女川原子力発電所2号炉審査資料	
資料番号	O2DS-1-1(改1)
提出年月日	2023年8月23日

女川原子力発電所2号炉 原子炉設置変更許可申請の概要について

〔 所内常設直流電源設備（3系統目）の設置及び
固体廃棄物処理系固化装置の固化材変更 〕

2023年8月
東北電力株式会社

表2-2 固化装置概略系統図（変更前後）

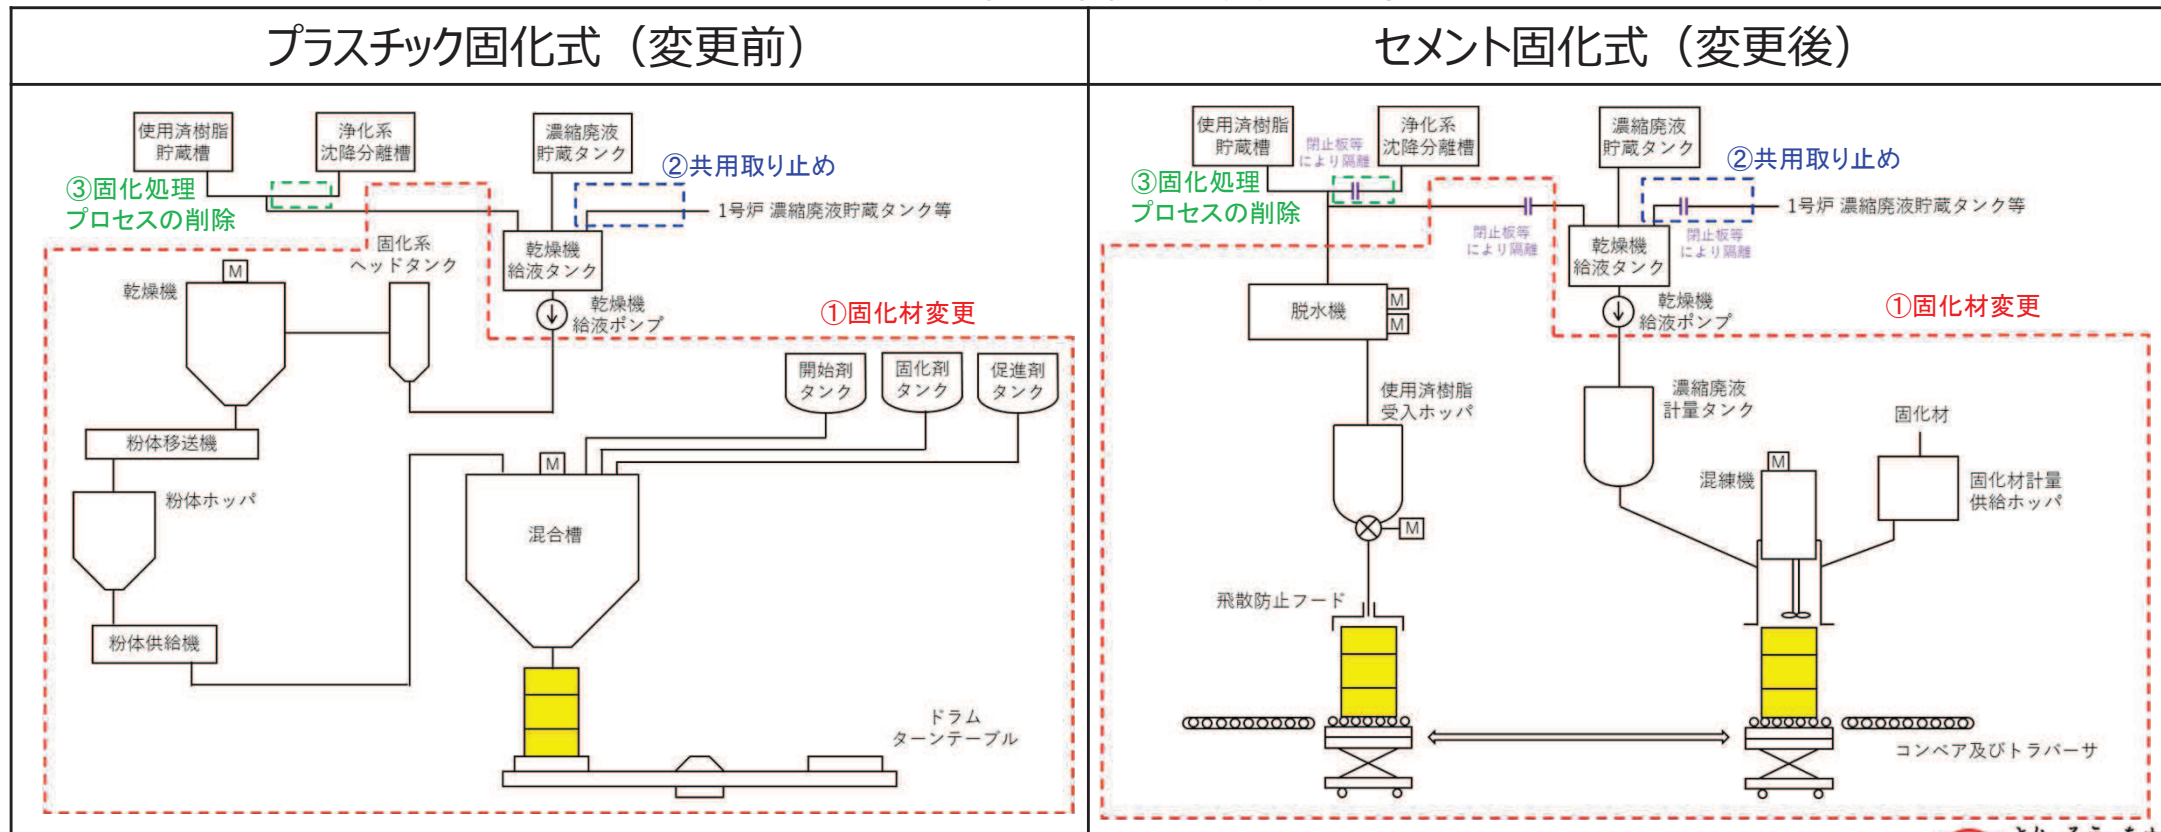
- 女川2号炉に設置した固化装置の固化材を「プラスチック」から「セメント」に変更するとともに、プラスチック固化に関する機器等を撤去し、セメント固化専用の機器等を追設する（①）。
- 固化材変更後のセメント固化式固化装置は1号炉との共用を取り止め、2号炉設備とする（②）。
- 浄化系沈降分離槽から固化装置への処理プロセスを削除する（③）。
- 上記①から③の変更に伴い使用を取り止める移送配管については、閉止板等により隔離する。
(⇒女川1号及び2号炉における固体廃棄物処理の全体概略を参考1に示す)

表2-7 添付書類八「第2.5-4図 一階機器配置図」(変更前後)

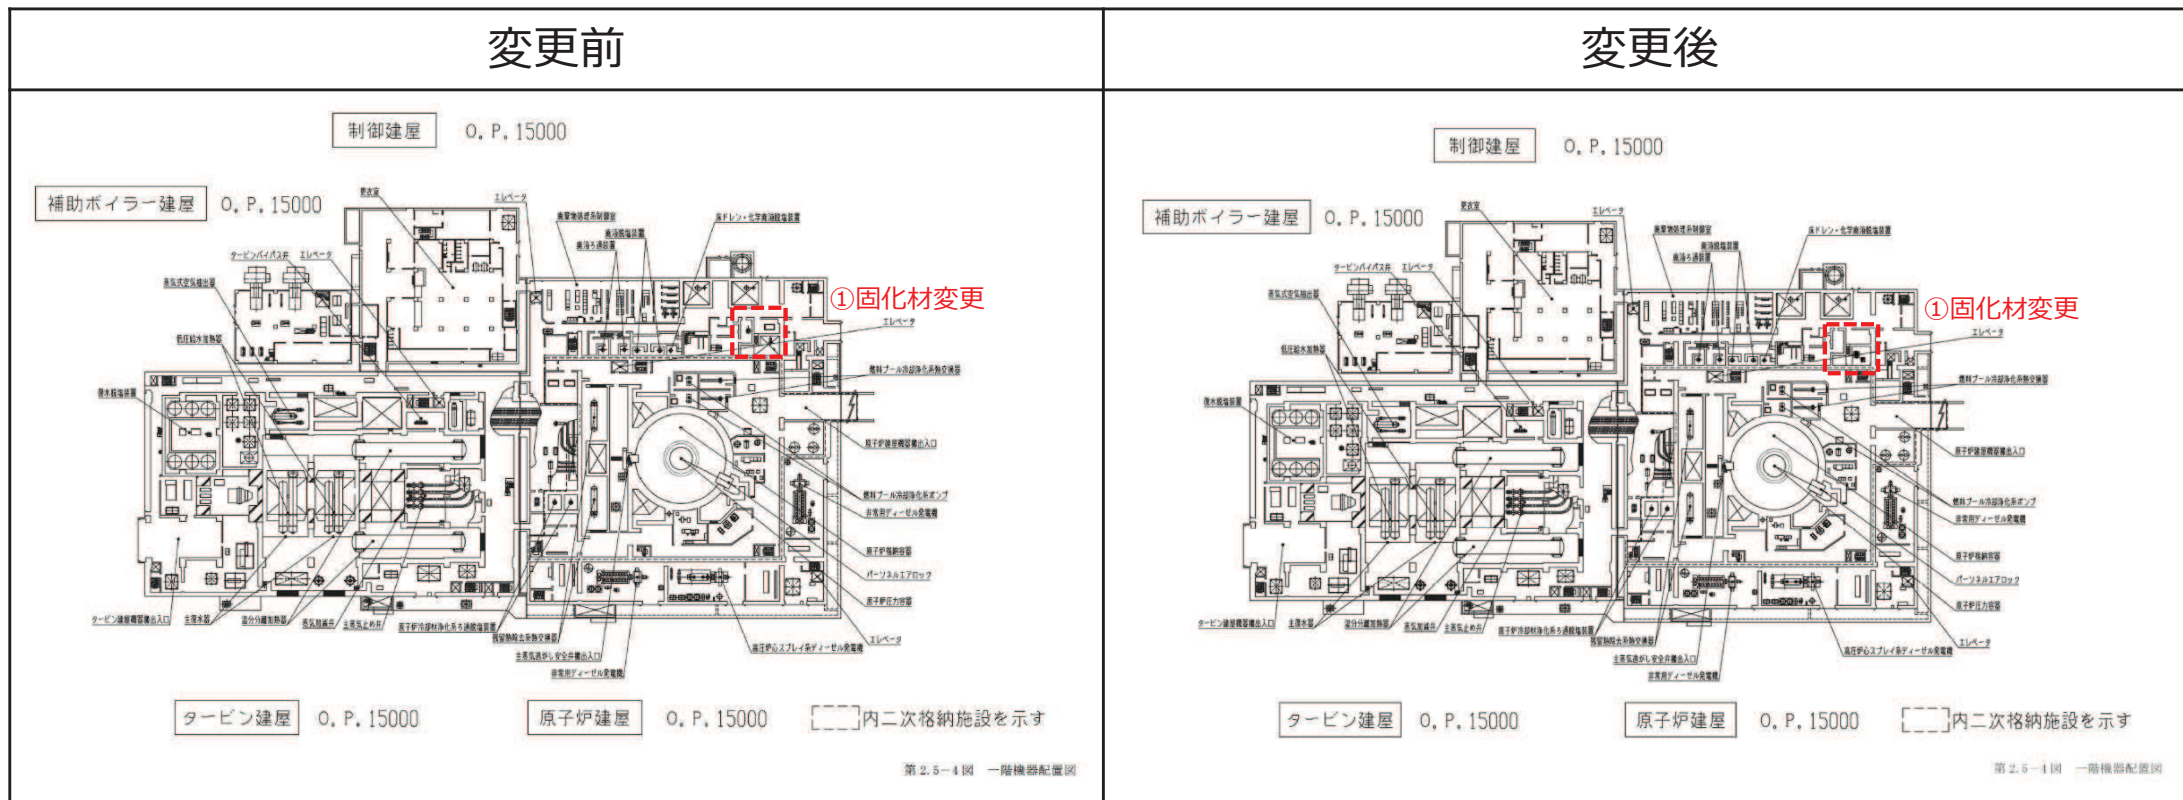
- 本文添付参考図「第6図 一階機器配置図」及び添付書類八「第2.5-4図 一階機器配置図」を表2-6のとおり変更する。(⇒参考6)

表2-8 添付書類八「第7.3-1図 固体廃棄物処理系系統概要図」(変更前後)

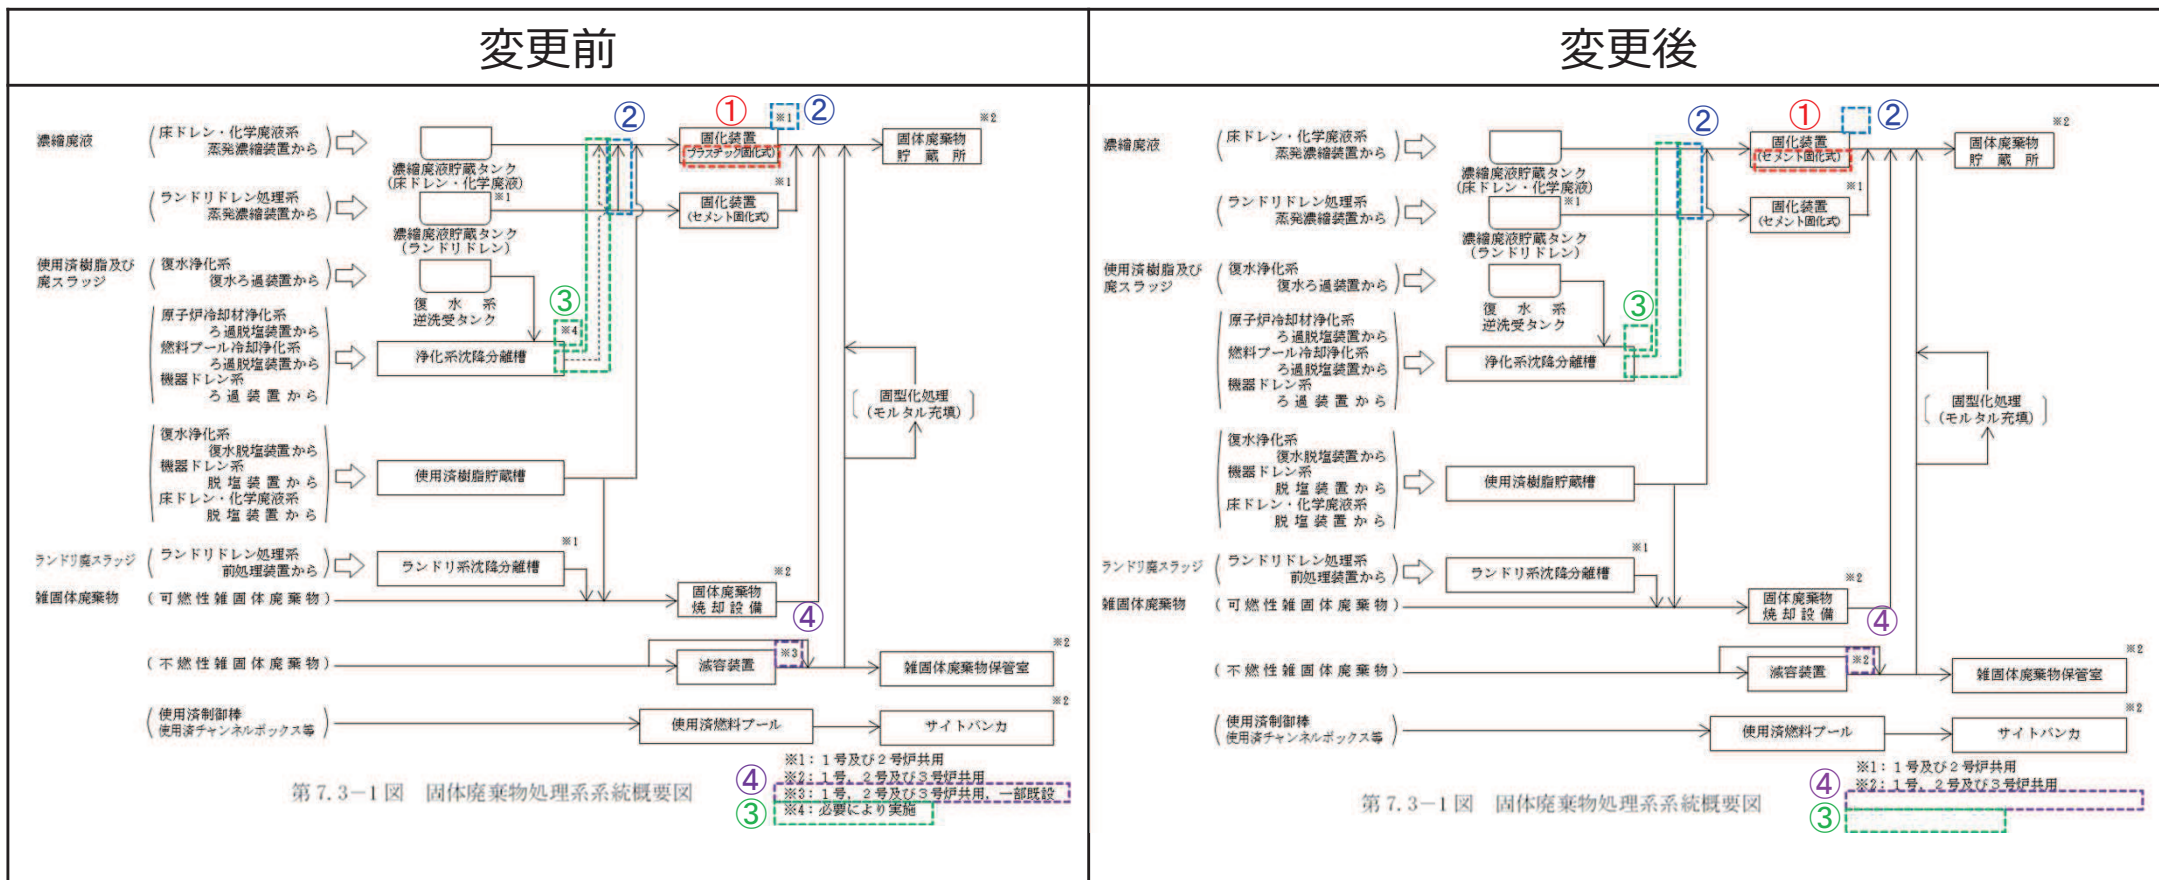
➤ 本文添付参考図「第28図 固体廃棄物処理系系統概要図」及び添付書類八「第7.3-1図 固体廃棄物処理系系統概要図」を表2-8のとおり変更する。

図2-2 女川1号及び2号炉における固体廃棄物処理フロー

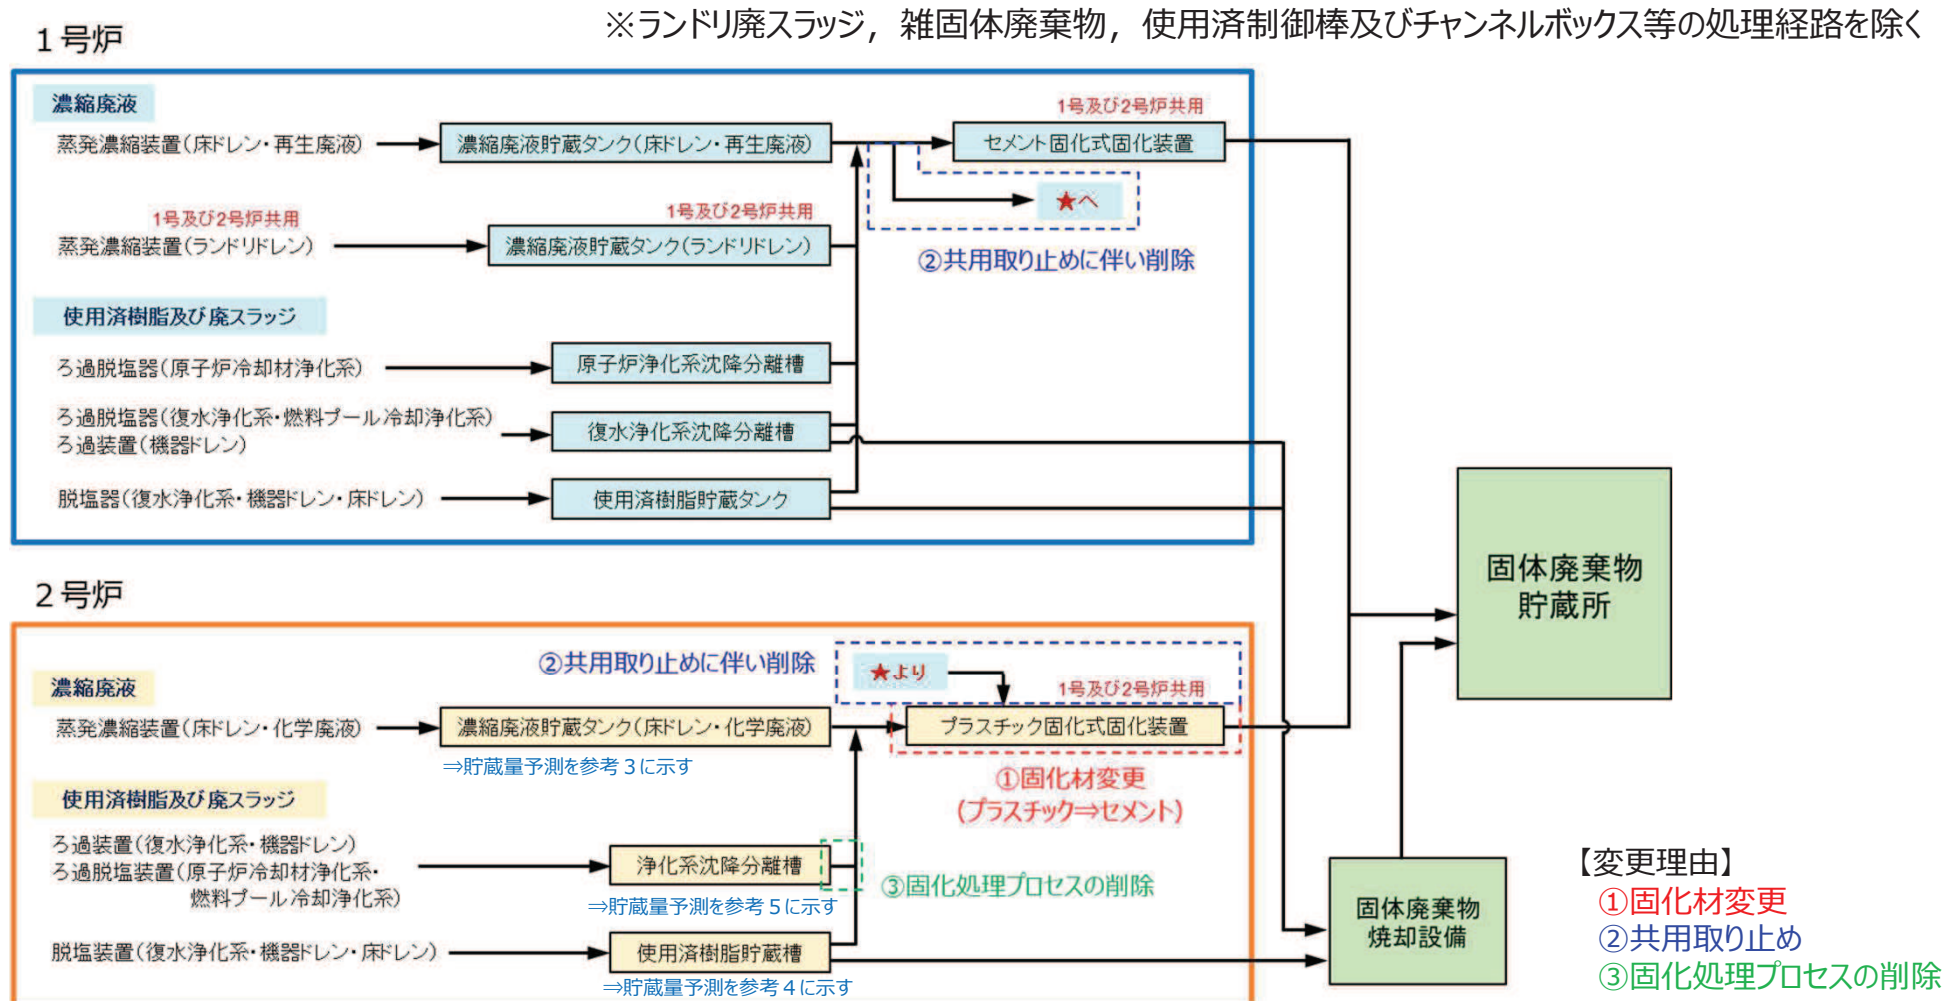
- 女川1号及び2号炉における固体廃棄物処理の全体概略と本変更点は図2-2のとおり。
- 2号炉設置の固化装置について1号炉との共用を取り止めるが、1号炉で発生する廃棄物は1号炉設置のセメント固化式固化装置で十分処理可能であることから、共用取り止めに伴う影響はない。

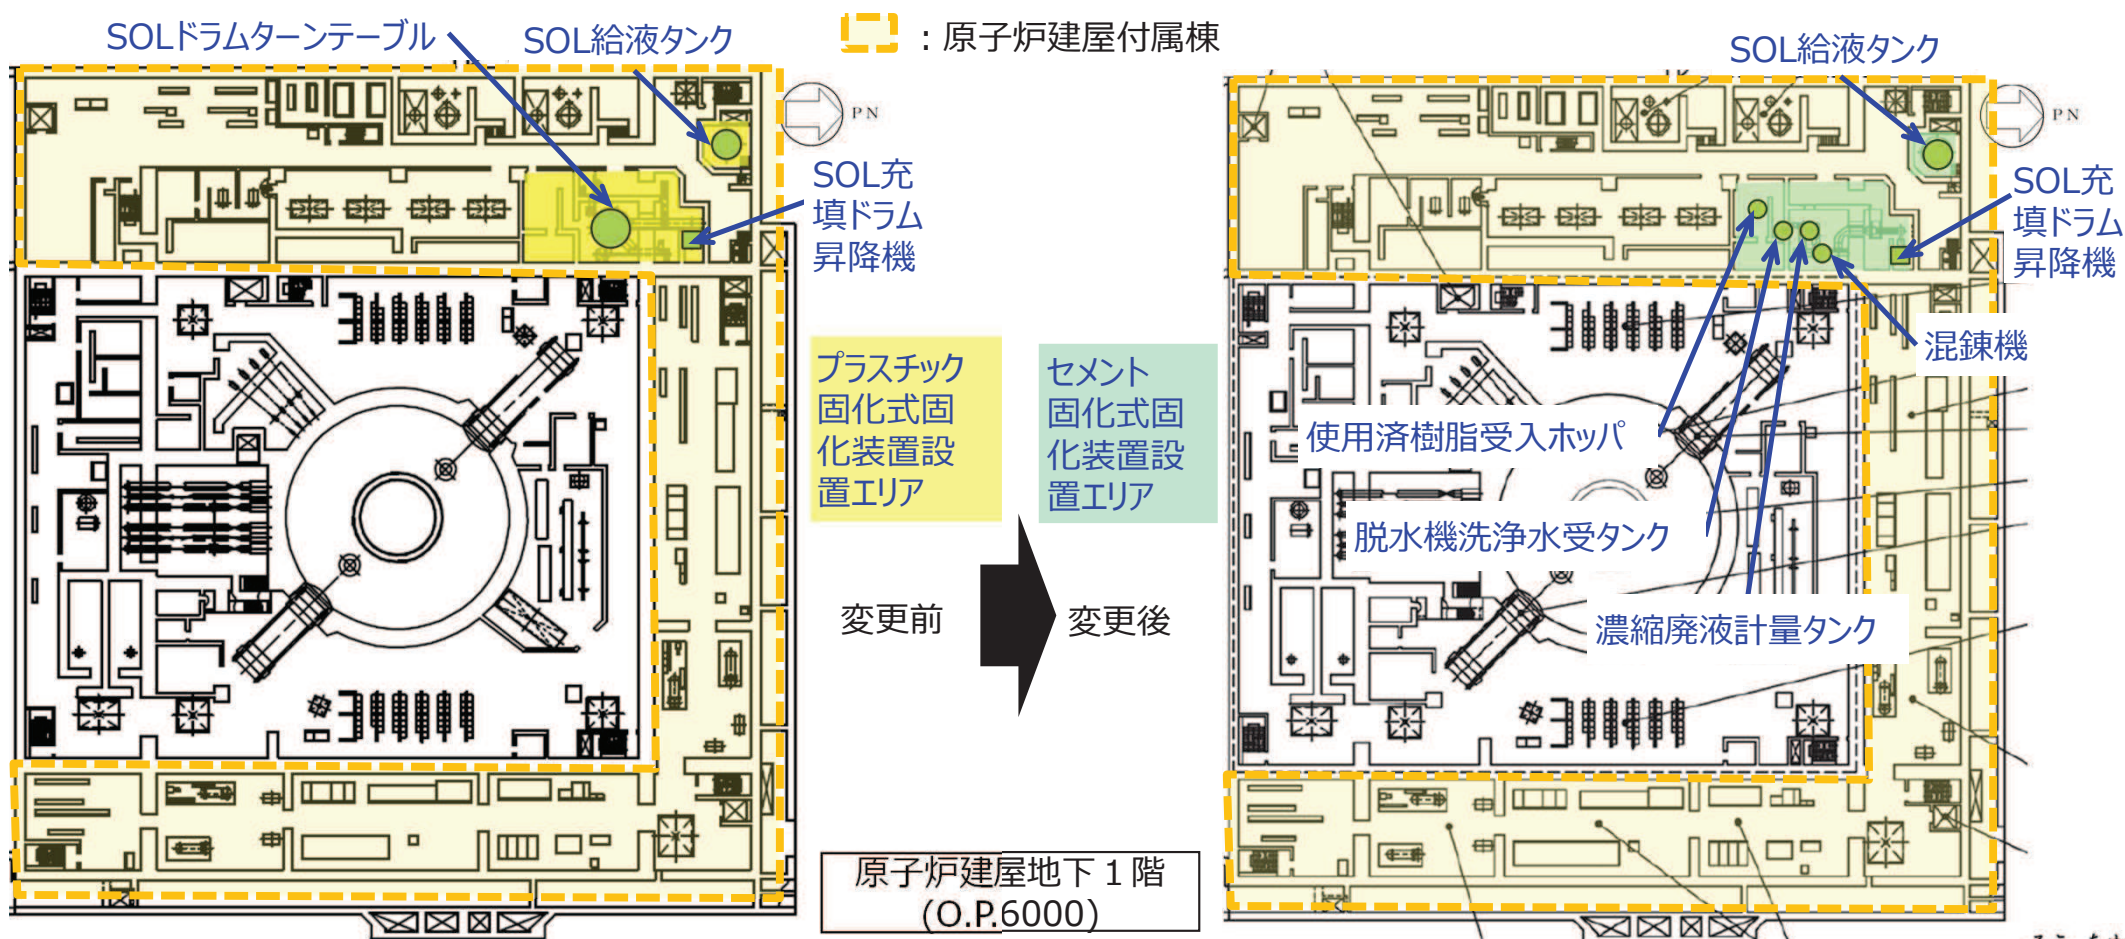
- 原子炉建屋付属棟地下1階から地上中3階に設置されている既設プラスチック固化式固化装置は、一部の流用箇所を除き撤去し、新たにセメント固化式固化装置を地下1階から地上1階部に設置する。
- 原子炉建屋付属棟地上2階は、所内常設直流電源設備（3系統目）の125V蓄電池、充電器を設置する。
